Lufthavn:						
ENBO - Bodø lufthavn						
Prosjekttittel:						
10001444 - Ny lufthavn Bodø (NLBO)						
Tittel:						
Detaljløsninger og endringer ifm. utfylling og mudring						
K190800 - E2 Flyside - Anlegg						
GE02	01.10.2024	For bruk/implementering	KRWD	MHDY	TLAU	
GE01	12.03.2024	For bruk/implementering	VRDA	KRWD	TLAU	
Revisjon	Dato	Tekst	Laget	Kontrollert	Godkjent	
Logo:			Lufthavn/Inv.nr:	System:	Antall sider:	
			BO000	700	Side 1 av 17	
Prosjektnr.	Kontraktsnr:	Inventarnr.	Fag:	Dokumenttype:	Løpenummer:	Revisjon:
10001444	190800	BO000	S	NO	0003	GE02

Figur 7: Områder med behov for fortanning og som medførende sprenging i område vest er vist med røde sirkler. Kilde: GIS-innsynsløsning NLBO, COWI.

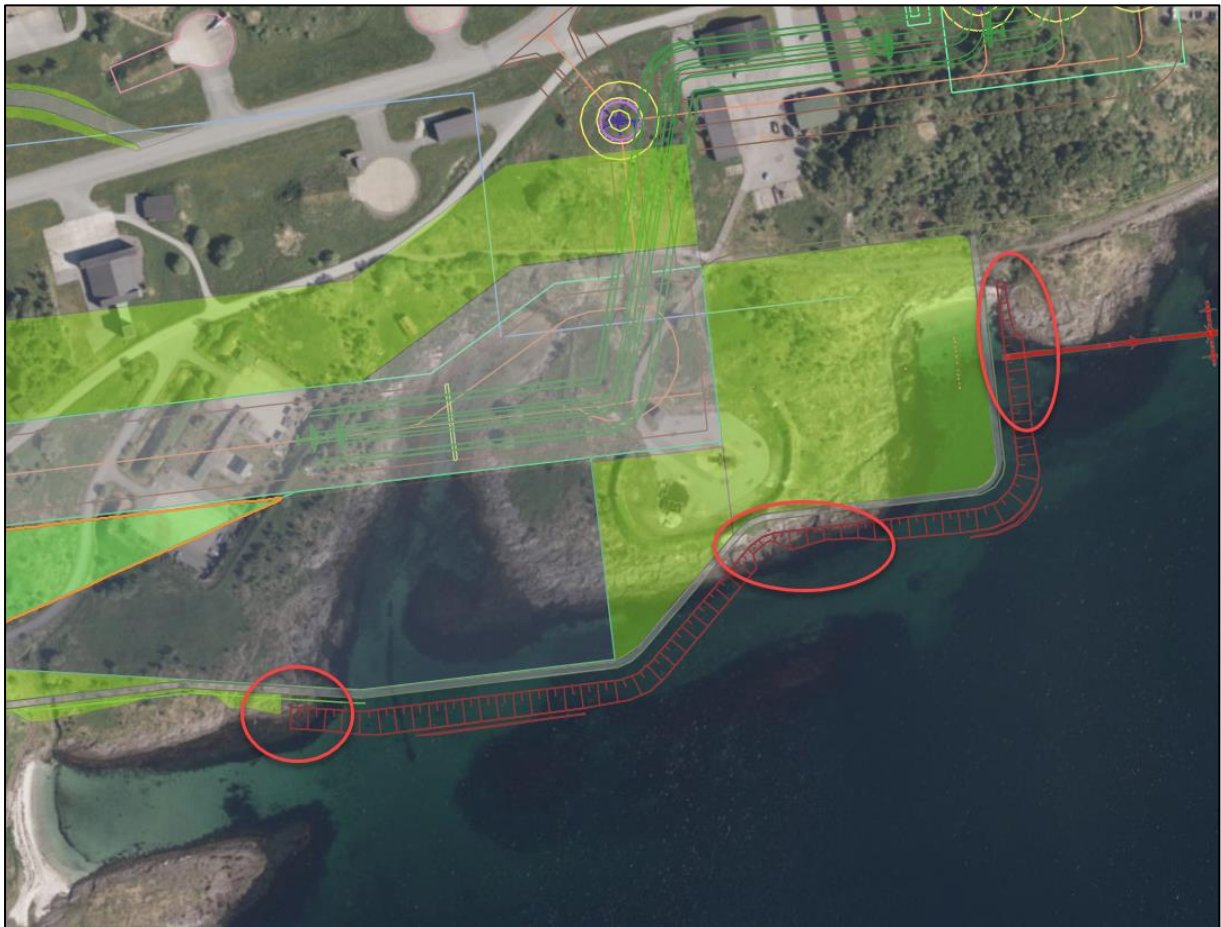
Det er gjort en gjennomgang av plastringen i sone 1-5 og avdekket følgende områder hvor vi ser et på behov for fortanning eller andre tiltak, som f.eks. en liten stabiliserende fylling i foten. Områdene som det kan være behov for fortanning ser ut til å ligge i områder med oppstikkende holmer eller der fyllingen går inn på land. Det er identifisert 10 områder hvor det er stor sannsynlighet for å måtte etablere en fortanning, vist i Figur 7 og Figur 8 nedenfor.

Figur 9: Løsning for utfylling fra forprosjektet og ny løsning for utfylling i øst. Områder med behov for mudring vises med blå strek, arbeidsretning fra sjø/sjete og innover vises med rødt, og fra land og utover med oransje piler. Kilde: GIS-innsynsløsning NLBO, COWI.

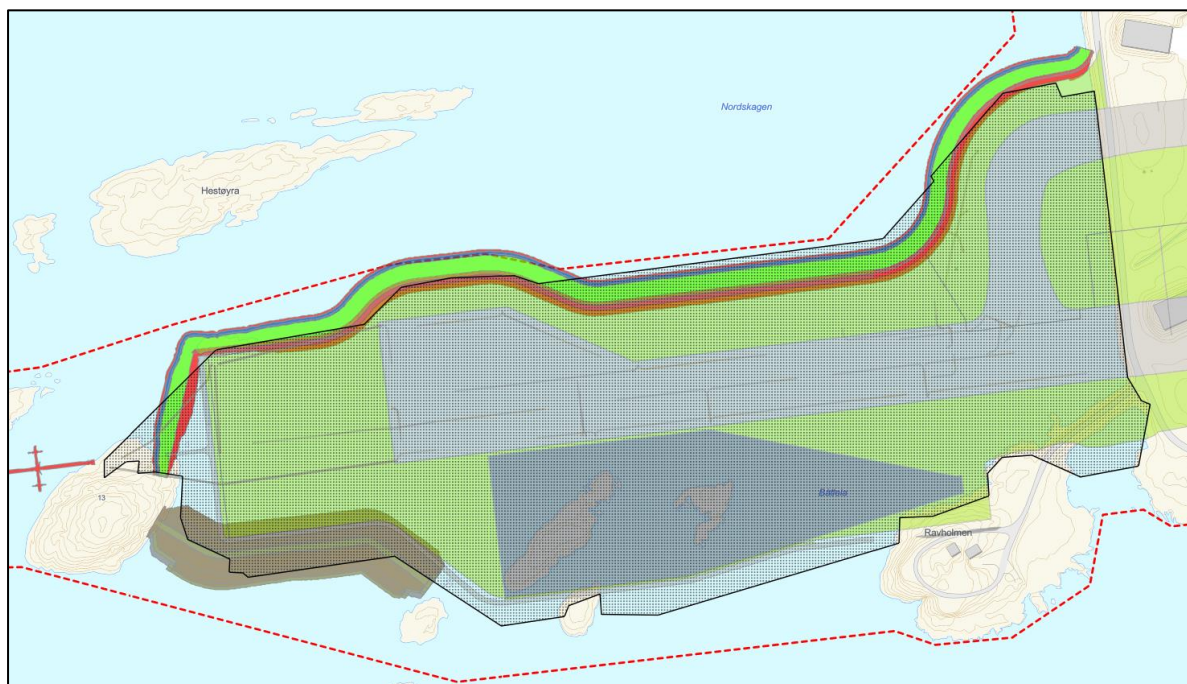
For å oppnå tilfredsstillende geoteknisk stabilitet er det vurdert som nødvendig å mudre en ca. 15 meter bred renne ned til stabile masser under den sør-østre delen av fyllingsfronten. I oppdaterte beregninger er det estimert at mudringsvolumet som følge av dette arbeidet vil være på ca. 37 000 m³. Se Figur 9 og blå linjer for omtrentlige områder hvor det skal mudres.

For å oppnå tilstrekkelig stabilitet i anleggsfasen skal den ytterste delen av sjøfyllingen fylles fra sjø og inn mot land, via etablert sjete. Sjeten etableres og utfyllingen fullføres fra to arbeidsretninger. Området som skal fylles fra sjø og inn mot land er markert med røde piler skravert område på Figur 9. Området som fylles ut fra land markeres med oransje piler i Figur 9.

Figur 11: Sjøbunnsareal berørt av utfyllingen hentet fra Gemini, areal for nedfylte bergkauer er ikke inkludert i arealet sjøbunn som fylles ut. Kilde: COWI.

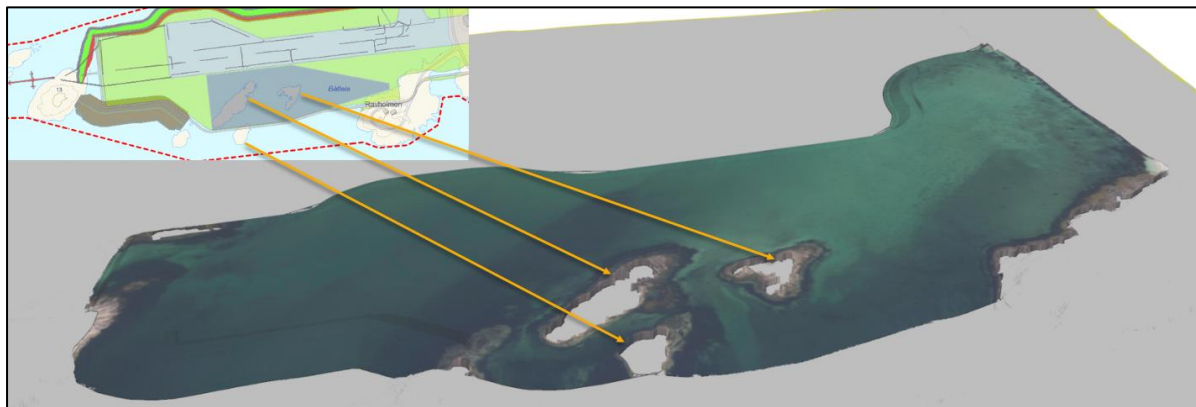
I vestlig ende vil det totale "fotsporet" på sjøbunnen være på ca. 210 000 m² sammenlignet med opprinnelig søknad på 180 000 m². Tilsvarende vil omfanget av utfylling utgjøre et volum på ca. 1 765 000 m³, sammenlignet med omsøkte 1 610 000 m³. Dette volumet er beregnet for utfylling fra sjøbunn og opp til permanent terrengnivå, og inkluderer både sprengstein, plastring, frostsikringslag og terrengoverflate. Av dette totalvolumet utgjør fyllingsvolumet opp til havnivå ca. 737 000 m³. Areal av eksisterende bergknauser som blir fylt opp av utfyllingen kommer i tillegg, se Figur 11. Utvidet utfyllingen gjennomføres samtidig som resterende fyllingsarbeid.

Figur 12: Areal som er angitt i søknad vist med prikkete skravur, mens løsning fra detaljprosjektering i farger for utfylling i øst. Kilde: GIS-innsynsløsning NLBO, COWI.

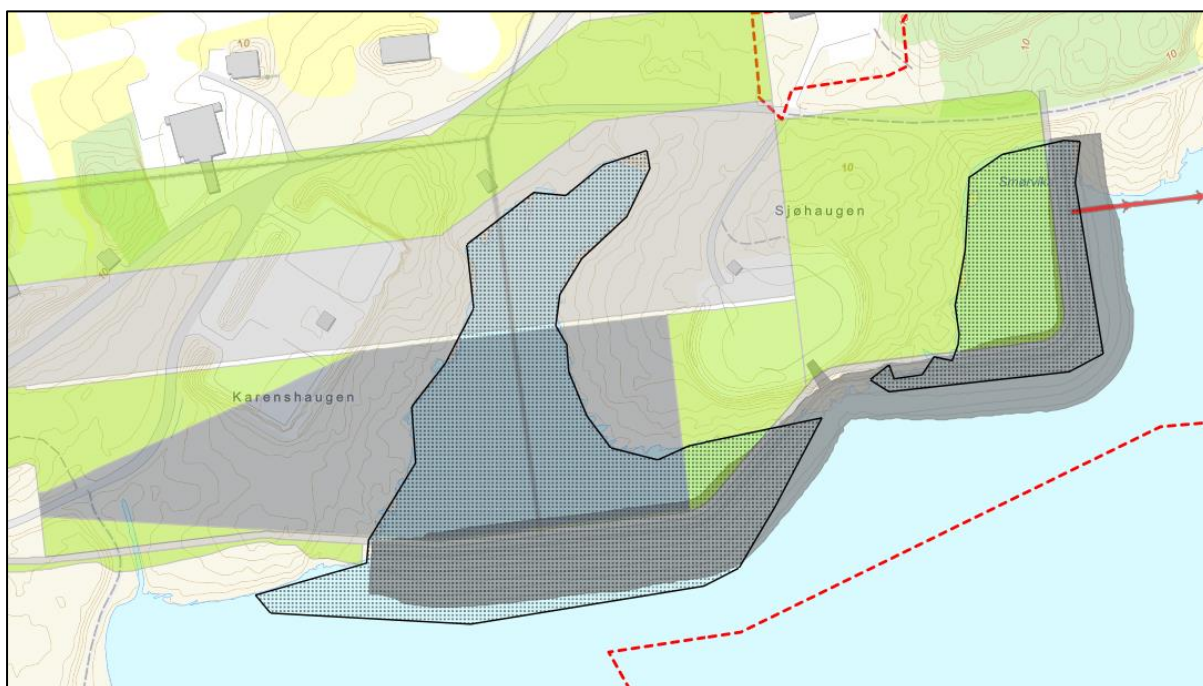
Tilsvarende problemstilling med utvidelse av utfylling er også aktuelt for øst. Her viser videre detaljprosjektering endring med tanke på prosjektets "fotspor" på sjøbunnen, og det er også her behov for en utvidelse. Se Figur 12 for å se endring i detaljprosjektert løsning sammenlignet med forprosjektet.

I østlig ende vil det totale "fotsporet" på sjøbunnen være på ca. 49 000 m² sammenlignet med opprinnelig 40 000 m² i søknaden. Tilsvarende vil omfanget av utfylling utgjøre et volum på ca. 340 000 m³, sammenlignet med 240 000 m³ i søknaden. Dette volumet er beregnet for utfylling fra sjøbunn og opp til permanent terrengnivå, og inkluderer både sprengstein,

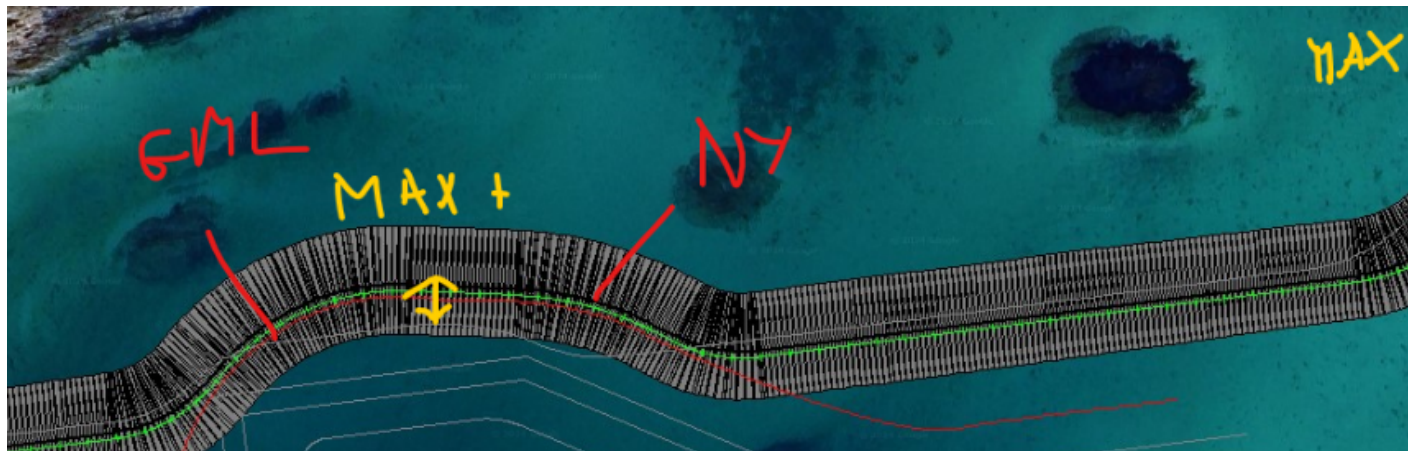
Vedlagt følger et plott av det nye designet for utfyllingen. Det skal forstås slik:

Totalt reduseres fotavtrykket av fyllingen. I punktene som er angitt som max-punkter flyttes moloen hhv ca. 15 m både ut og inn. Si fra hvis dere har ytterligere spørsmål, eller vi kan ta dem i neste møte (29.5)
